**Avis délibéré de la mission régionale d'autorité
environnementale sur le parc agrivoltaïque au sol porté
par Q Energy sur la commune de Saint-Sulpice (63)**

Avis n° 2025-ARA-AP-1939

Avis délibéré le 30 septembre 2025

Figure 3: Localisation des projets engendrant des effets cumulés (source étude d'impact)

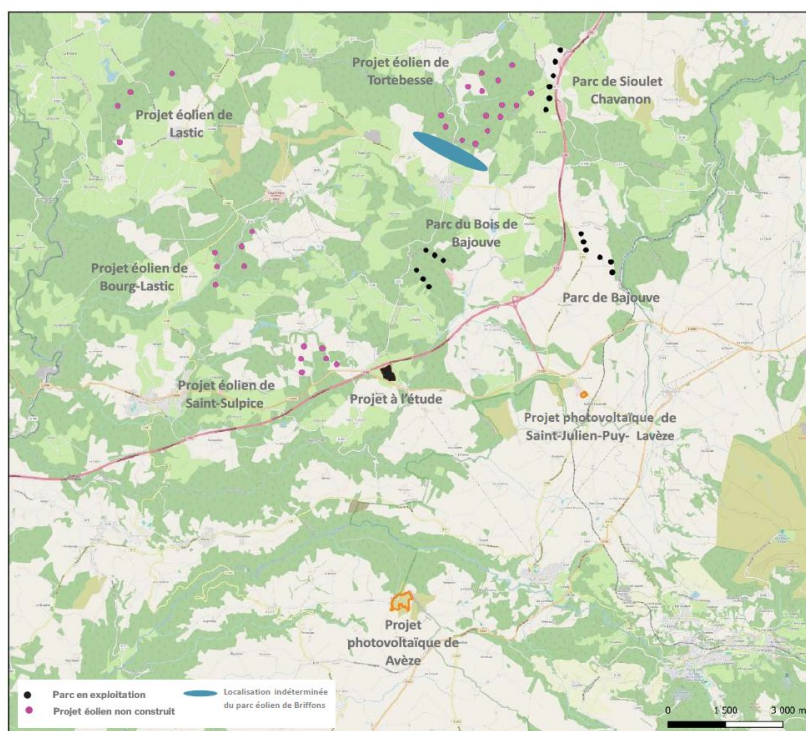
L'Autorité environnementale souligne que les affirmations du dossier manquent de justifications, et que le pétitionnaire devrait apporter une analyse plus robuste, que ce soit sur le paysage énergétique du secteur, visiblement très dense, ou sur les autres incidences cumulées avec le parc photovoltaïque au sud, et notamment sur les aspects de la biodiversité. L'ensemble des projets répondant aux attendus de l'article R.122-5 du Code de l'environnement dans sa version en vigueur est à analyser. L'exhaustivité des projets sur le secteur est à décrire précisément, étudier et comparer.

L'Autorité environnementale recommande au pétitionnaire d'approfondir, détailler et compléter l'analyse des effets cumulés par la présentation exhaustive des projets, en cours ou réalisés, à l'échelle de l'intercommunalité (périmètre à préciser en privilégiant une aire d'étude étendue).
